VYSVĚTLENÍ ZADÁVACÍ DOKUMENTACE (8)

Název: BioPharma Hub Masarykovy univerzity – výběr zhotovitele stavby
Druh veřejné zakázky: Stavební práce
Druh zadávacího řízení: Otevřené řízení
Adresa veřejné zakázky: <https://zakazky.muni.cz/vz00006788>

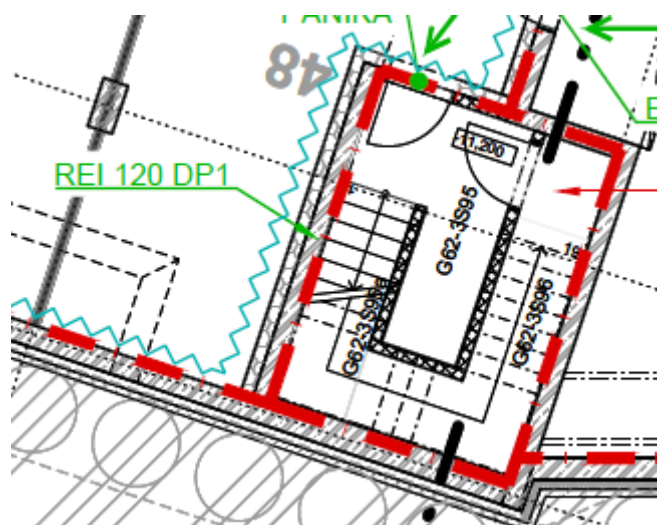
e2) Posouzení požární odolnosti stavebních konstrukcí

Požární stěny tvořené železobetonovou konstrukcí, které musejí vykazovat požární odolnost REI 120 DP1 a REI 180 DP1, budou na požadovanou požární odolnost opatřeny nástřikem na bázi omítkoviny* nebo obkladem*.

Stropní konstrukce budou tvořeny železobetonovými monolitickými deskami tl. minimálně 250 mm, které při osové vzdálenosti výztuže od spodního povrchu min. 55 mm vykazují požární odolnost REI 180 DP1 dle tab. 2.6 resp. 2.7 Publikace. V případě, že bude výsledná vzdálenost výztuže od povrchu nižší, je třeba požadované požární odolnosti dosáhnout pomocí nástřiku na bázi omítkoviny* nebo obkladem*.

Výše uvedené protipožární požadavky na železobetonové konstrukce architektonicko stavební řešení stavby nezohledňuje. Např dle PBŘ je ve 3.PP v m.č.G62-3S95-chodba schodiště požadavek na žb stěny REI 120 DP1, ale v legendě místností ,v knize místností ani v technické zprávě není uveden žádný požární požadavek (nástřik, omítkovina, obklad apod.).

Tímto Vás žádáme o vysvětlení, případně informaci, které železobetonové konstrukce a v jakém rozsahu musí být požárně ošetřeny?“

- Ad 37) Tento dotaz tazatele svojí podrobností převyšuje podrobnost tendrové dokumentace a jeho řešení bude dopracováno v dalším stupni projekčních prací. S ohledem na to, že v tendrové dokumentaci nebyla řešena pozice výztuže v ŽB konstrukcích, bude toto zohledněno v dalším stupni projekčních prací. Odolnost REI 180 DP1 je u ŽB konstrukcí stropů možné dosáhnou pozicí výztuže (osové vzdálenosti výztuže od spodního povrchu min. 55 mm), anebo zmiňovaným nástřikem, či obkladem. Pro možnost případného sjednocení řešení daného problému odolnosti konstrukce je možné uvažovat omítkový protipožární nástřik na všechny konstrukce zajišťující stabilitu a jsou s požadovanou odolností REI 120 a 180 DP1. Jejich rozsah je zřejmý z půdorysů PBŘ.

- Je možné, že vyšší podrobnost v dalším stupni PD rozsah tohoto řešení zredukuje o nutnost nástřiku/obkladu příslušným krytím výztuže.
